Váš list číslo / zo dňa	Naše číslo	Vybavuje / linka	Bratislava
136/2017-chy/ 24.11.2017	46/DP/2018	Ing. M. Smatana/ +421 2 2040 2132	6.2.2018

Stavba „Zlepšenie cyklistickej infraštruktúry v TSK, časť 5: úsek Ladce-Púchov“ žiadosť o prehodnotenie stanoviska č. 564/220517/NM/JK z 24.5.2017 – odpoveď
Evidenčné číslo výnimky 564/220517/NM/JK

Obr.1: Detail spoja cestných panelov – pozdĺžny rez

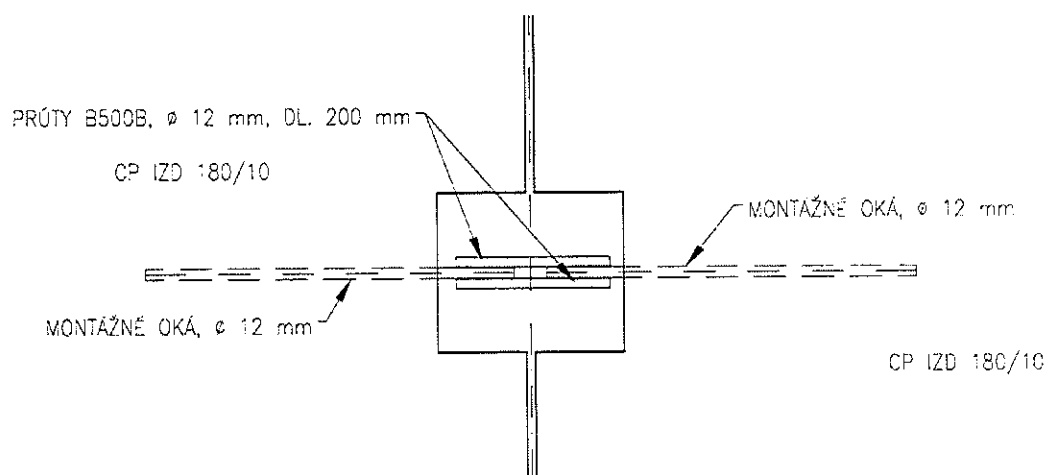
4. Postupné osádzanie panelov a vyhotovovanie spojov montážnych ôk.
5. Montážne oká (Obr.1, 2): Spoj cestných panelov vznikne priložením montážnych ôk oproti sebe a ich prepojením. Prepojenie bude realizované z betonárskej ocele s priemerom 12 mm, ktorá bude privarená na montážne oká tak, aby vznikol dvojstrižný spoj. Pri spájaných paneloch sa zalejú priestory káps montážnych ôk cementovou zálievkou, aby sa dosiahol čo možno najtesnejší a najtuhší spoj. Použije sa cementová zálievka z portlandského cementu. Pre optimálne výsledky sa požaduje, aby bola pevnosť zálievky min. 30 MPa (pevnosť betónu panelu), maximálna veľkosť zrna kameniva 8 mm, stupeň tekutosti betónovej zmesi S4.

Obr. 3: príklad uloženia panelov nad potrubím DN500

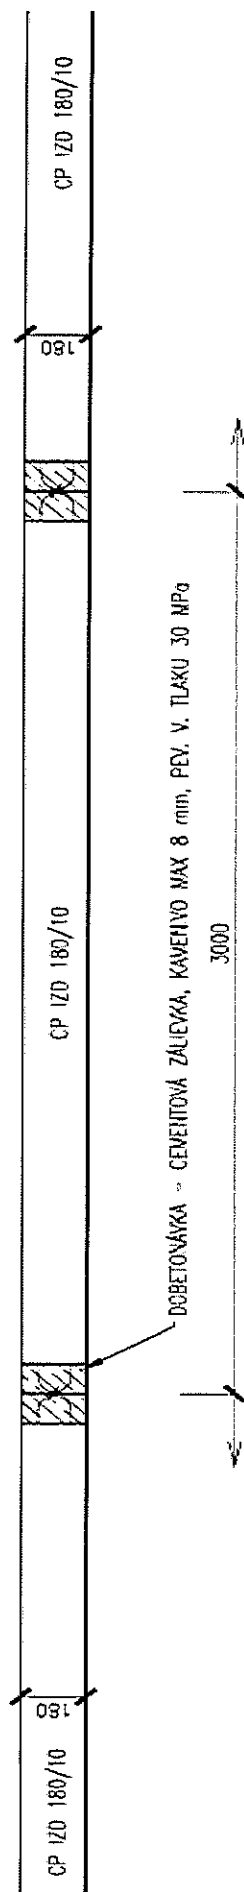
6. Ošetrovanie spojov izolačným náterom v zložení ALP + 2x ALN a ich prekrytie ochrannou geotextíliou.
7. Zásyp a hutnenie panelov, použije sa pôvodná zemina (Obr. 3, 4).
